**Kanton Graubünden
Stadt Chur**

**Teilrevision Grundordnung
Gewässerräume
Genehmigung**

**Planungs- und
Mitwirkungsbericht**

Anhang 4¹ – Auswertung Vorprüfungsbericht

Abbildung 3: Für die pink markierten Eindolungen wird auf eine Gewässerräumauscheidung verzichtet, bei den grün markierten, eingedolten Gewässerabschnitten handelt es sich um eine Nichtvornahme; gelb: Bauzonen

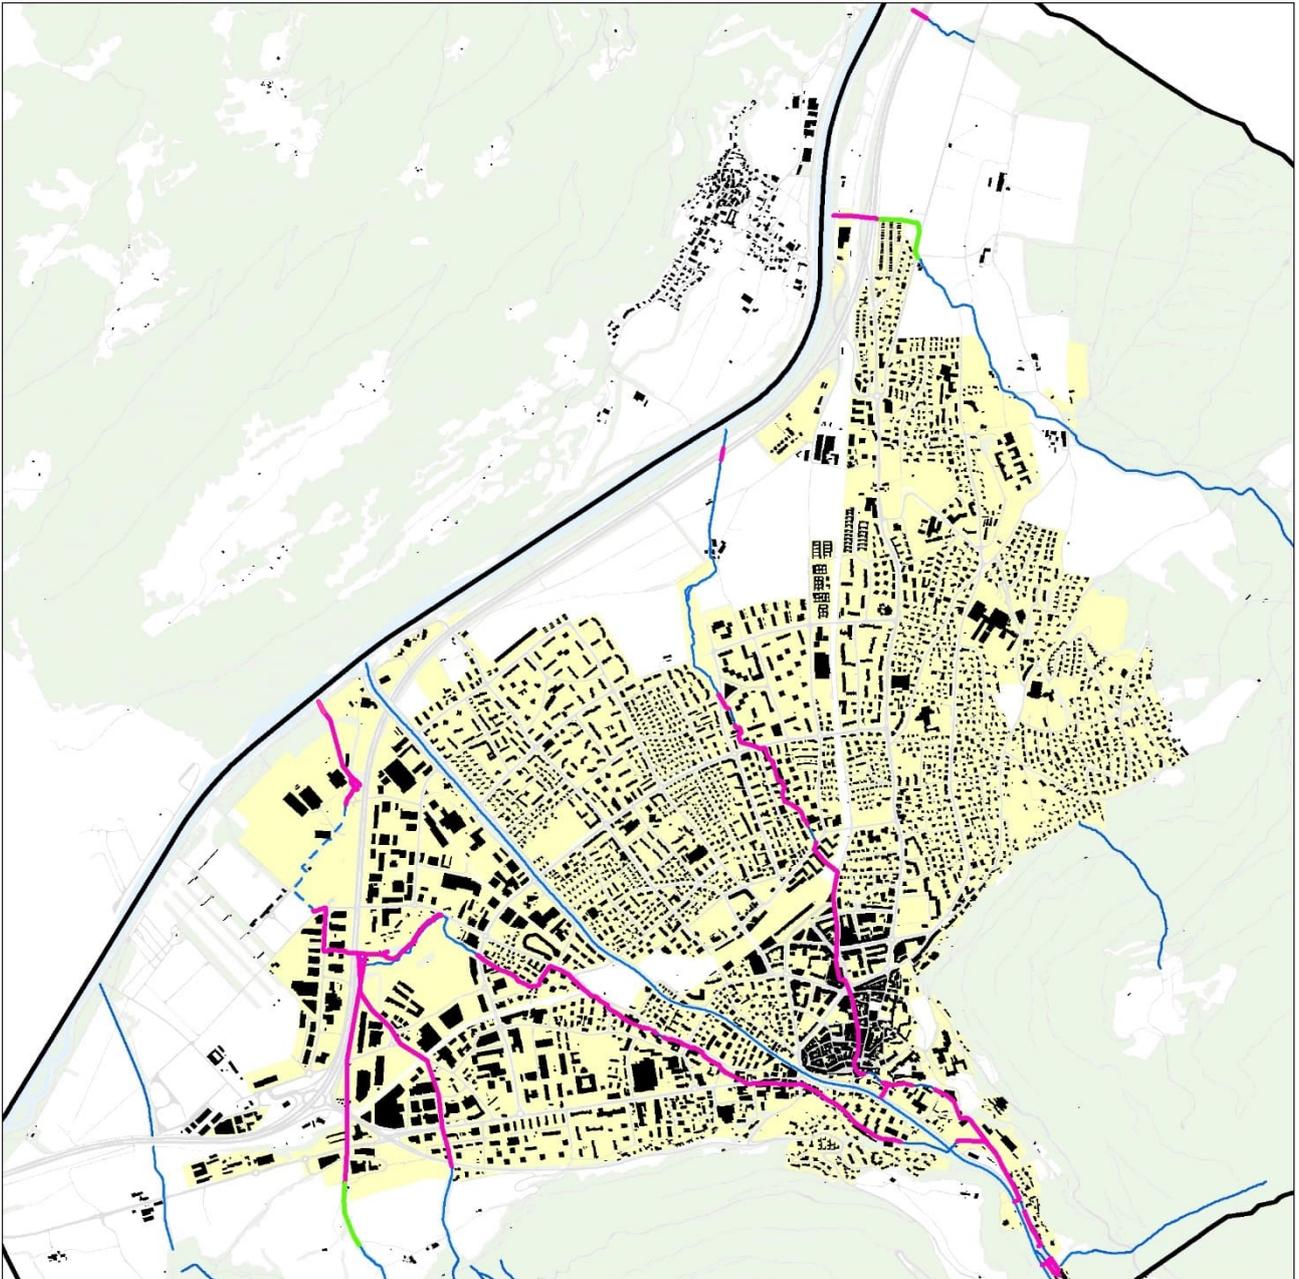
5	3.2	Eindolungen	Bei Eindolungen wird laut PMB in bestimmten Fällen auf eine Gewässerraumausscheidung verzichtet, in anderen Fällen handelt es sich um eine Nichtvornahme. Die Abschnitte sind in den Zonenplänen dementsprechend zu kennzeichnen.	Die Abschnitte sind in den Zonenplan hinweisend aufgenommen und entsprechend gekennzeichnet worden.
6	3.3	Nutzungskonflikte	Für den Ober- und Untertorer Mühlbach sind im GGP Abschnitte mit Revitalisierungspotential gekennzeichnet. Für einzelne wurde auf die GewR-Ausscheidung verzichtet. Sollten im Rahmen der Überarbeitung des GGP im Zuge der Revision GO weiterhin ein Revitalisierungspotential an Abschnitten mit einem Verzicht auf den GewR ausgewiesen werden, ist für diese nachträglich ein GewR auszuschneiden.	Die Stadt hält am Verzicht auf die Gewässerraumausscheidung für die genannten Abschnitte des Ober- und Untertorer Mühlbachs fest und wird dies entsprechend bei der Überarbeitung des GGP im Rahmen der Revision der Grundordnung berücksichtigen.

Abbildung 5: Laterale Verschiebung entlang eines Abschnitts des Untertorer Mühlbachs im Gebiet Titt (blau = ausgeschiedener GewR, violett = berechneter GewR)

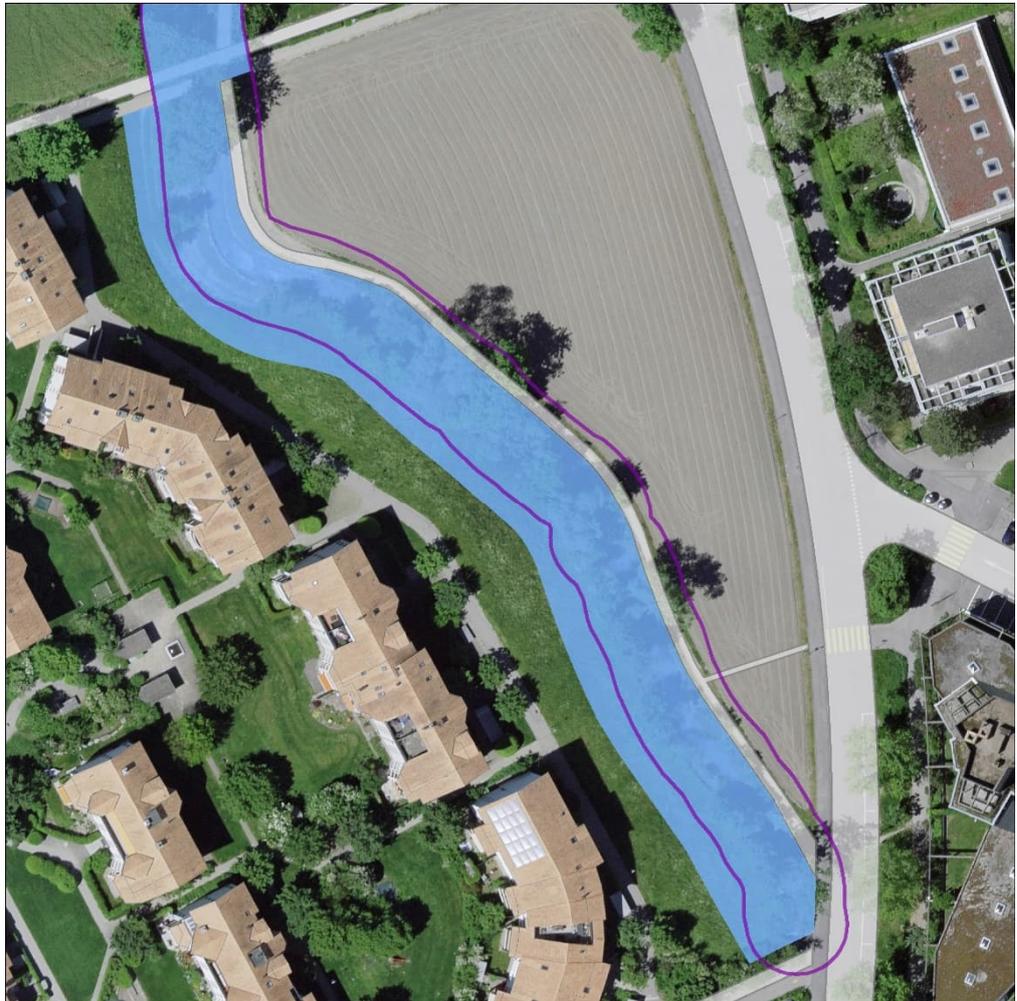
7	4.2	Laterale Verschiebungen	Der lateralen Verschiebung des Untertorer Mühlbachs kann zugestimmt werden. Sollten sich bei der Ausarbeitung der Revitalisierungen Verschiebungen des Gewässerraumes abzeichnen, so können diese im Rahmen der Projekte angepasst und bei einer zukünftigen Teilrevision der Ortsplanung nachgeführt werden.	Der Hinweis wurde zur Kenntnis genommen.

Abbildung 7: Auszug aus dem Plan zur Mühlbachverlegung und Aufwertung der Stadt Chur vom 22.08.2023 mit dem in der Teilrevision vorgesehenen Gewässerraum (rot gestrichelt)

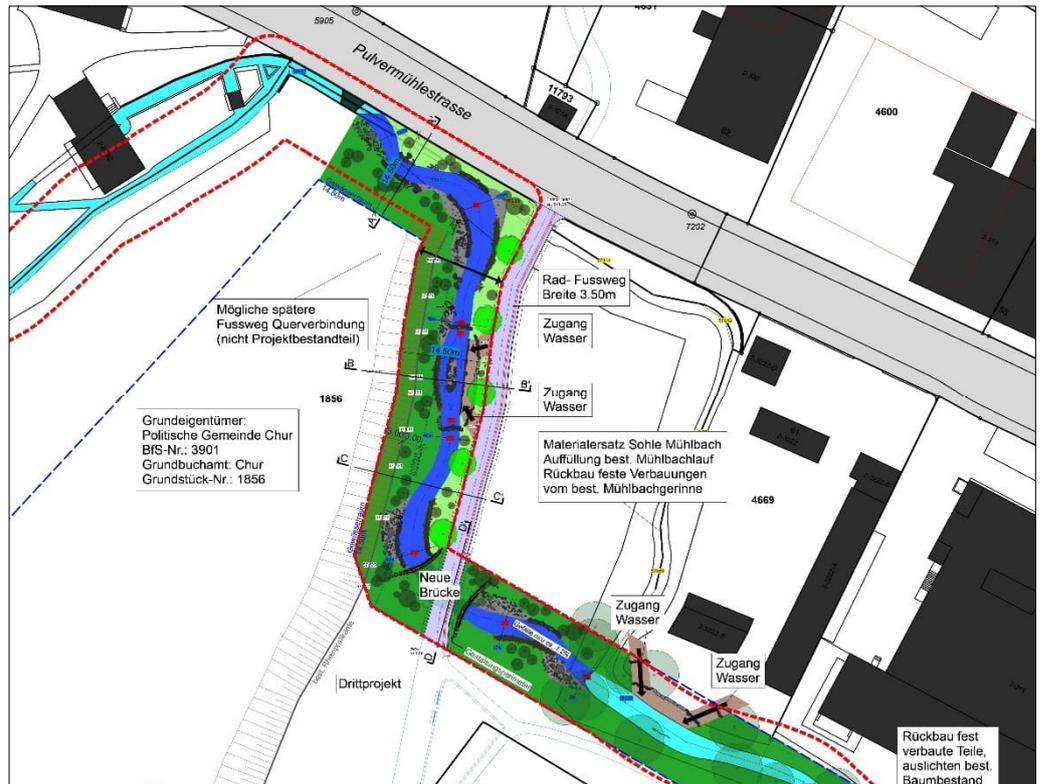
Nr.	Kapitel Bericht	Thema	Beurteilung ARE GR (zusammengefasst)	Behandlung Stadt
1	1	Formelles	Die Ausscheidung des GewR beim Obertorer Mühlbach im Gebiet "Kleinbruggen" ist ohne Hintergrundwissen nicht nachvollziehbar und der PMB zu ergänzen.	Der PMB wurde entsprechend in Kap. 3.7 ergänzt.
2	1	Formelles	Der Plan 1:20'000 betreffend Aufhebung Gewässerabstandslinien ist mit GGP statt mit ZP zu bezeichnen. Analog ist der Plan 1'5000 in ZP und GGP umzubenennen.	Die Plantitel wurden überprüft und korrigiert.
3	3.1	Festlegung GewR	Es ist für das Verständnis zu prüfen, ob bei der Rabiosa Abschnitt 2 ebenfalls ein Gewässerraum ausgeschieden werden soll, analog zur Gemeinde Churwalden.	Der Abschnitt wurde nochmals geprüft. Die Stadt hält an der Nichtvornahme der Gewässerraumausscheidung fest, da sich der Abschnitt vollständig im Wald befindet und keine Nutzungskonflikte vorhanden sind.
4	3.2	Eindolungen	Ein Verzicht kommt dann in Frage, wenn eine offene Führung nicht mehr möglich ist. Das überwiegende öffentliche Interesse des Hochwasserschutzes muss jedoch gewährleistet sein. Ist bei Bauvorhaben die Eindolung betroffen, sind punktuell eine offene Wasserführung zu prüfen und der Gewässerraum nachträglich auszuschneiden.	Der Hinweis wurde zur Kenntnis genommen.
